DODATEK Č. 3 KE SMLOUVĚ O DÍLO

„Revitalizace areálu sv. Bartoloměje v Kolíně“

ZMĚNOVÝ LIST Č.: HA-011

ZMĚNOVÝ LIST č.: HA-012

POHLED NA Č
ČÁST MEZI SOUSEDN

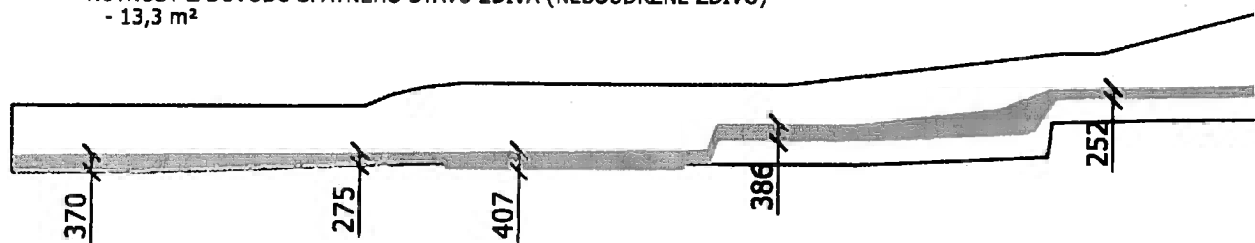
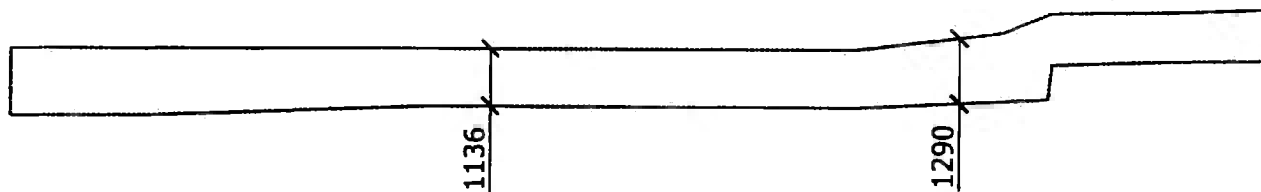
PRŮBĚH ZDI REALIZOVANÝ DLE DODATEČNÝCH POŽÁDAVKŮ

PRŮBĚH ZDI DLE PD

A-A ŘEZ TRELAŽE 1:20

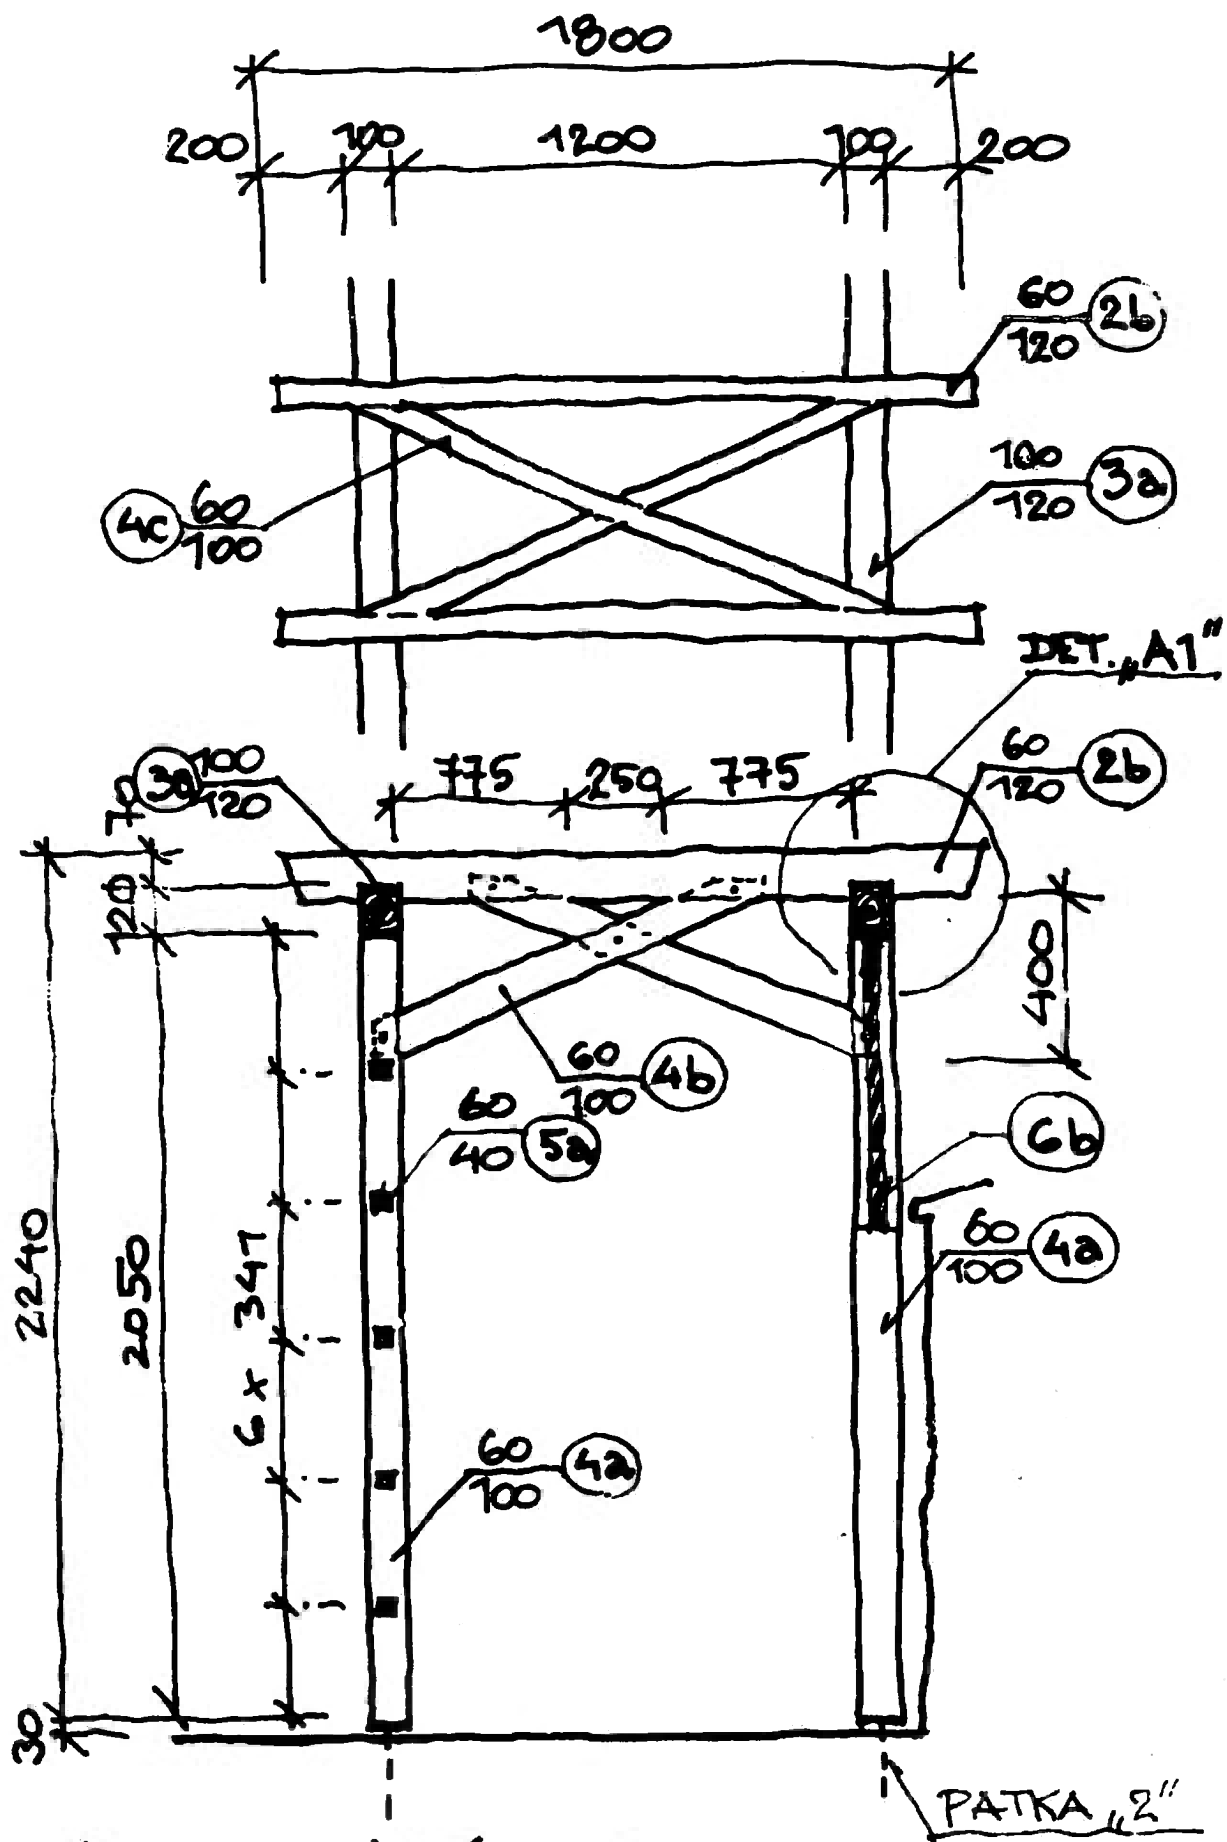
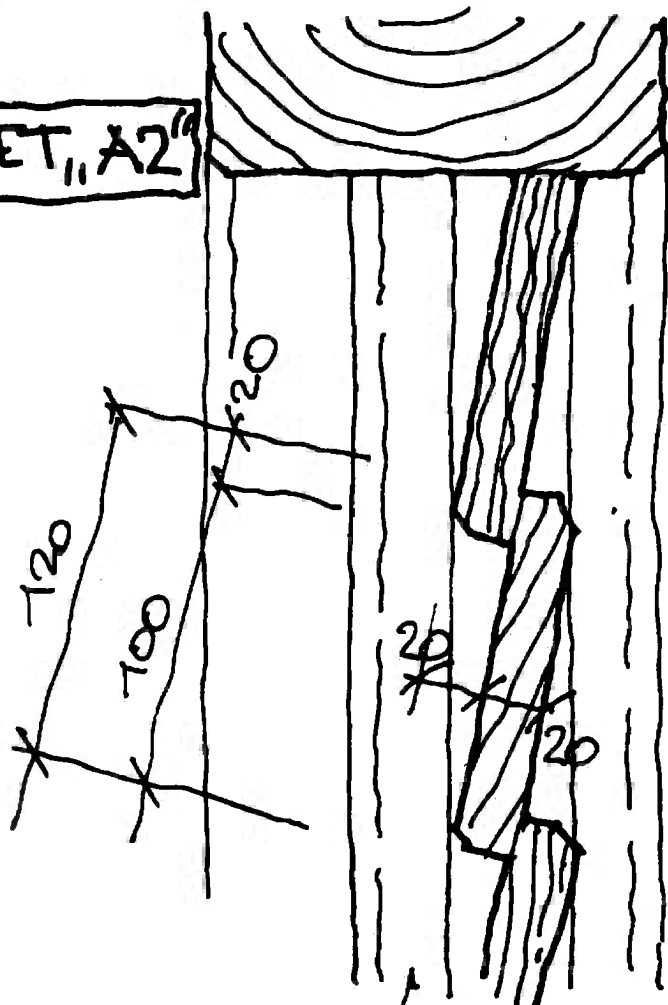
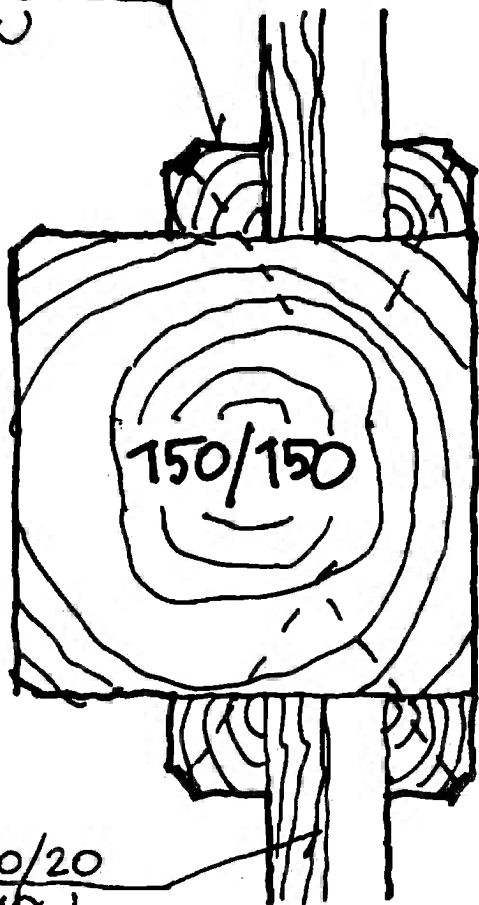
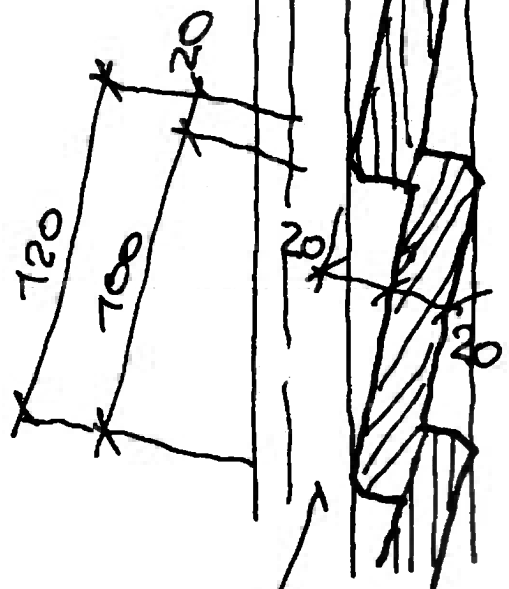
-		22,1				
			ozn. 6a - krycí štítové prkno, přístřešek, rozměr 12x2 cm : 4*2,15*2*10,15+0,12		0,296				
			ozn. 6b - příčná stěna z prken, rozměr 12x2 cm : 19*12,15*2*10,15+0,12		53,2

-		55,436				
			ozn. 7 - led na sraženou hranu, rozměr 1x3 cm : 10*1,15*2*10,15+0,12		2,4
